Werfverslag 39

Vergadering van 05/07/2018

2807.15.STR

betreft.: **Gevelrenovatie**
projectlocatie: Zeedijk 341, 8430 Middelkerke

OVERLOOP VERSLAG 33:

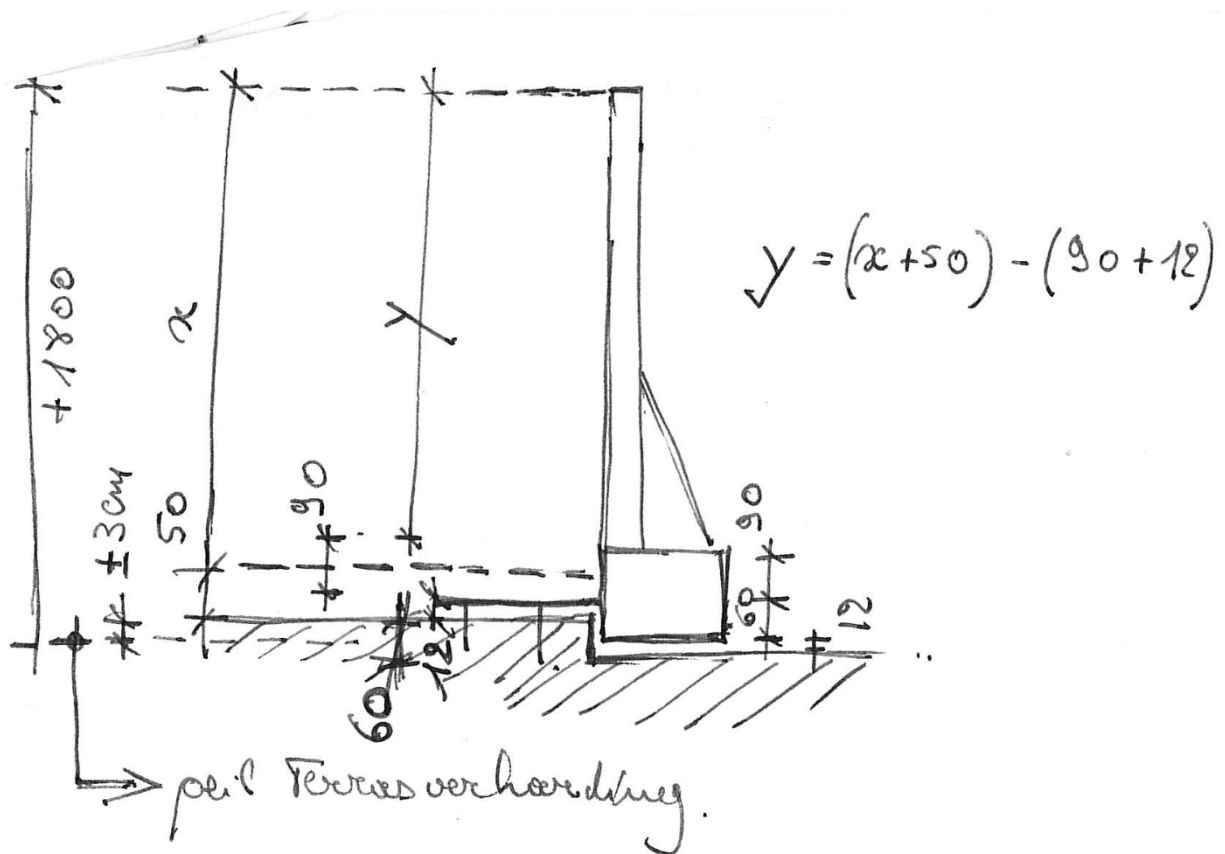
1. Balustrades
 - 1.1 Glasretours vastzetten.
Bij de herplaatsing werd vastgesteld dat de spieën in het klemprofiel onvoldoende opgespannen/vastgezet werden. (idem voor grotere voegen tussen de panelen).
 - 1.2 Op de hoeken zijn er vrij grote openingen naar het klemprofiel toe, die nog moeten afgedicht worden.
 - 1.3 Lijst met opmerkingen dient systematisch gevolgd te worden.
2. Op 10/06 werd de bestelbon ontvangen van de nageleverde glassecties. (zie bijlage 1 en 2)
3. De werken op verdiep 10 zouden uitgevoerd worden in de week van 11/06/18. Aannemer geeft nog datum door.

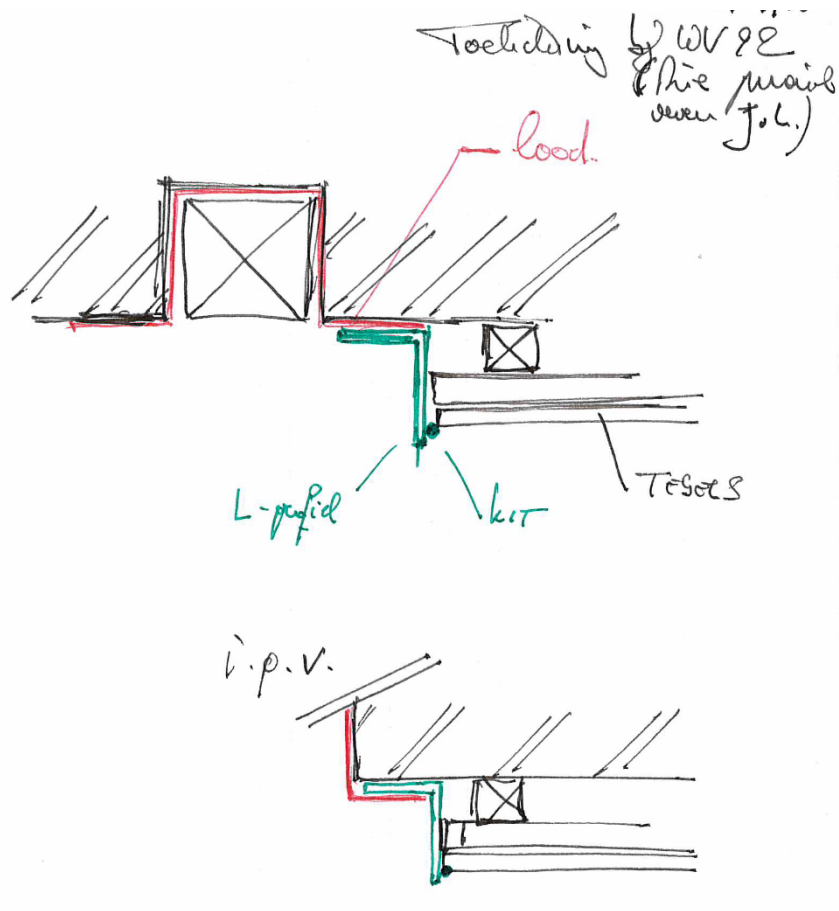
4. Reinigingsfirma: alles dient aangepakt te worden:

- tegelvlakken (sluier);
- aluminium (-plooierwerk);
- glasvlakken.

Let op: aanpaler (links) mee reinigen waar nodig.

- alu / glas wordt mee gereinigd;
- onderhoudsrichtlijnen voor geanodiseerde oppervlakten dienen achteraf gevolgd te worden.

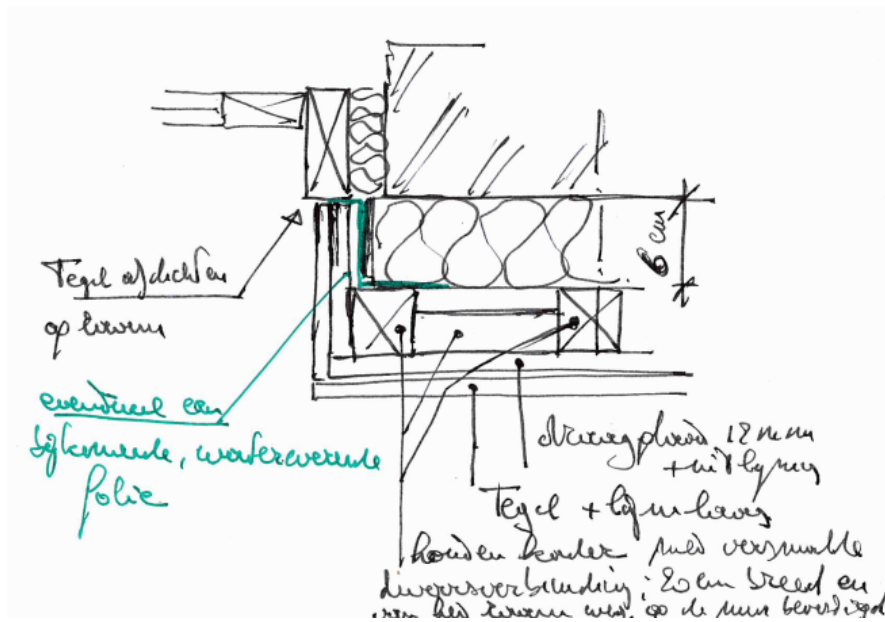
- roestend ijzer vrij maken (≥ 1 cm rondom);
- ijzer blank zetten;
- opgieten met een vullend en roestwerend product.

- RW-pijp zal moeten vervangen worden (huidig model is onbetrouwbaar op vlak van waterdichtheid).
Te vervangen door een PE-buis met gelaste verbindingen + waterdicht aansluiten op de bestaande tapbuis;
Bestaande tapbuis = $\varnothing 80$; afvoer wordt $\varnothing 90$.
Buis in de muur verwerken op 15 mm afstand en de buis rondom afschermen / werken met isolatieschuim;
- de aansluiting van de waterdichting op de ramen is heden onvoldoende (openstaande voegen) en dient afgewerkt te worden). Bij voorkeur gebeurt dit met PEC 3000 (RAP-Industries);
- zijdelingse afdichting van de ramen:
